改善箇所説明図

図：左ハンドル車

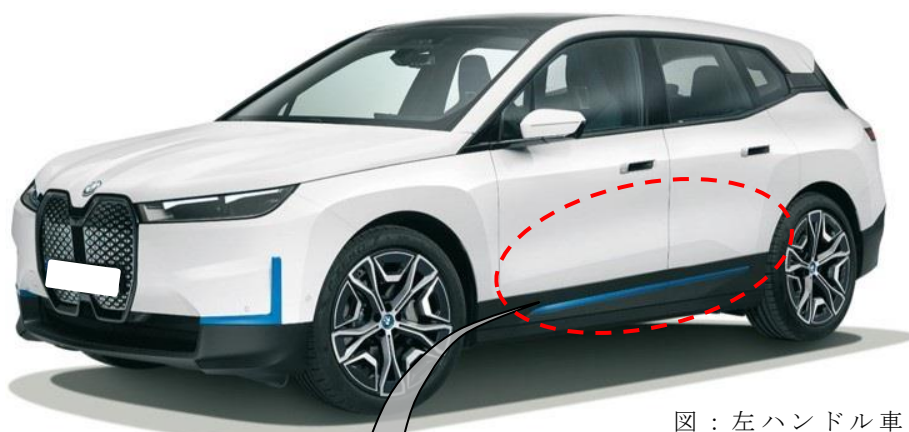
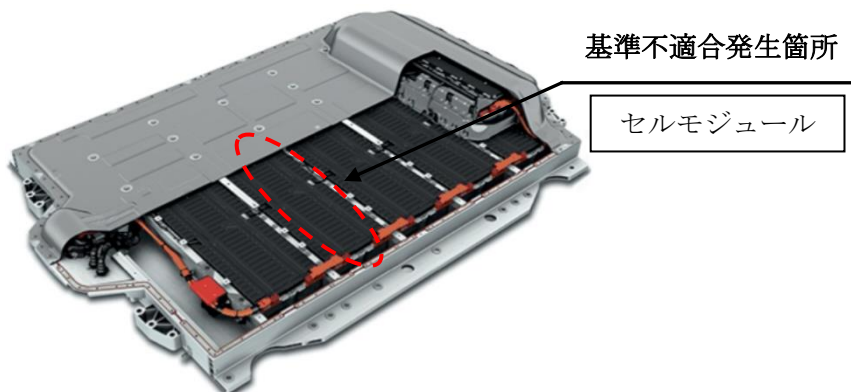
高電圧バッテリーのセルモジュールにおいて、製造が不適切なため、セルをプレッシャープレートで加圧する際に、許容範囲以上で加圧されて過度な残留応力が生じているものがある。そのため、経時的な応力によりセルの関連部品が破損して、最悪の場合、告知機能なしにハイボルテージバッテリーが停止するおそれや、火災に至るおそれがある。

全車両、高電圧バッテリーのセルモジュールを良品に交換する。

識別：左フロントドアアヒンジ取り付けボルト（下側）の頭に白色ペンを塗布する。
